改善箇所説明図

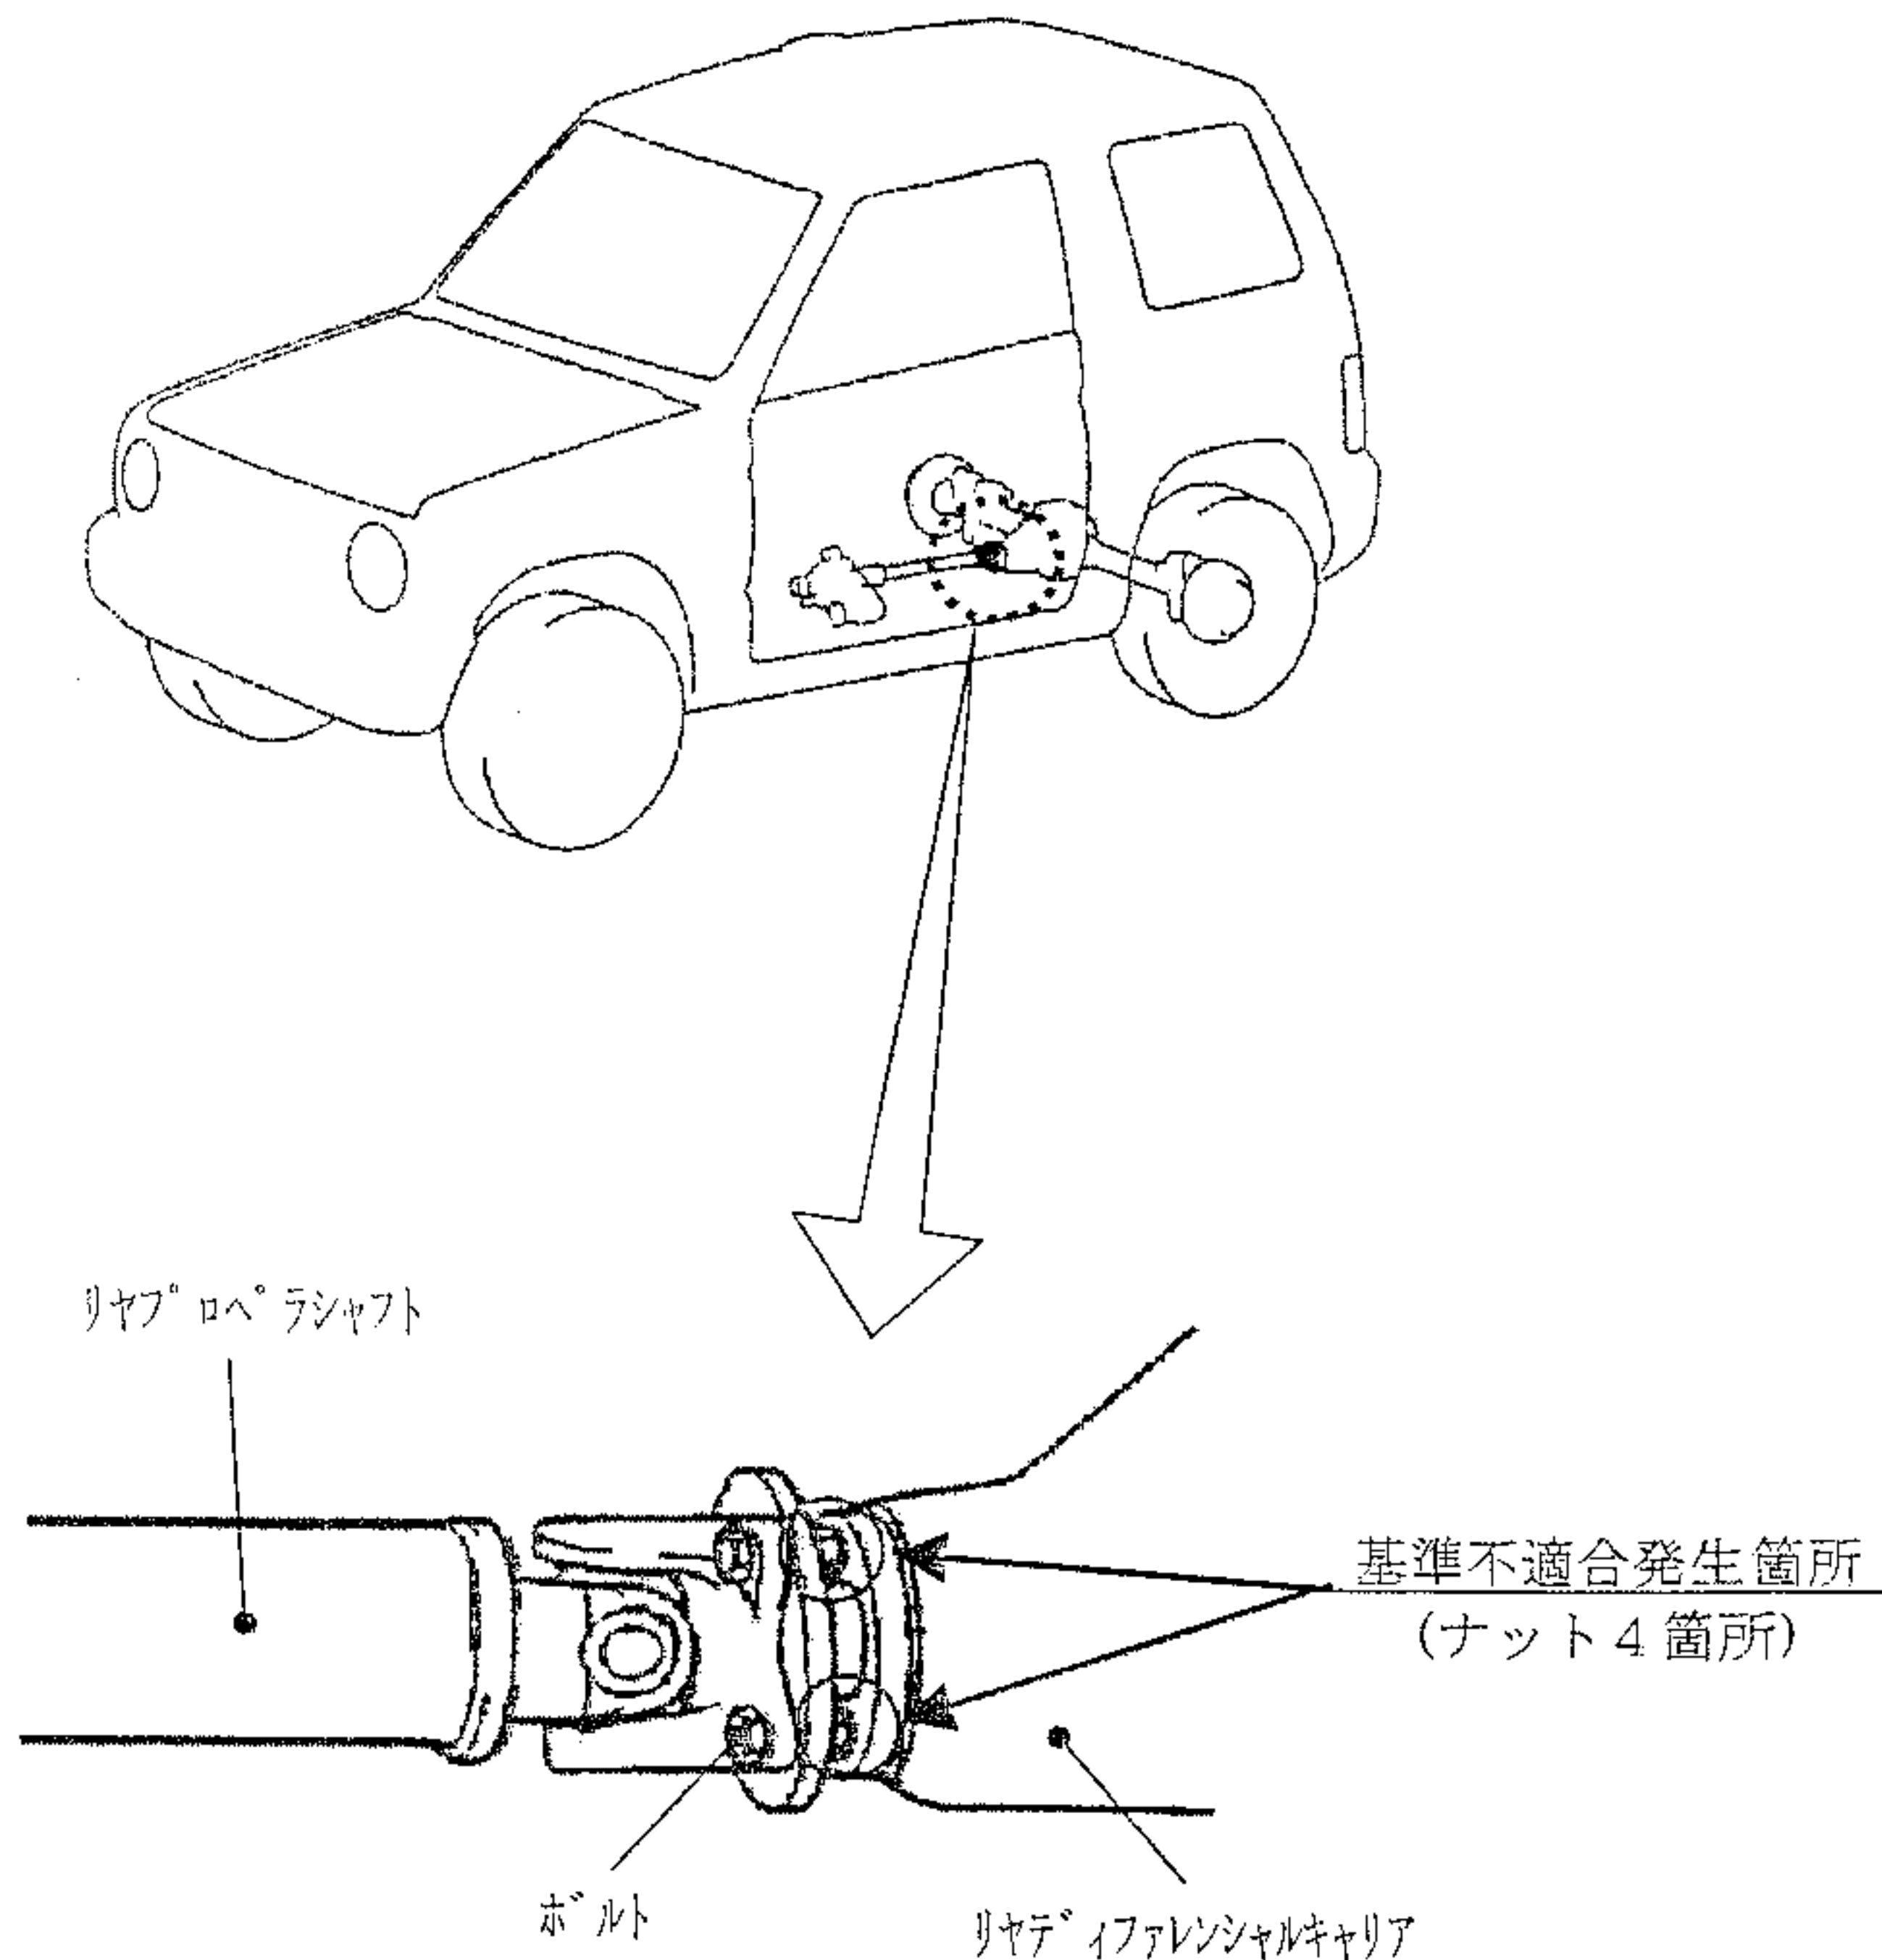
リヤプロペラシャフトとリヤディファレンシャルキャリアを結合しているナットの締付けが不十分なものがあるため、発進等の繰返しにより当該ナットが緩むことがある。そのため、最悪の場合、プロペラシャフトの結合が外れ、走行ができなくなるおそれがある。

全車両、当該ナットの締付け状態を点検し、緩みのあるものは正規トルクで締付ける。

識別：助手席側ドアのドアチェック下側のボルト頭部に白色または黄色のペイントを塗布する。
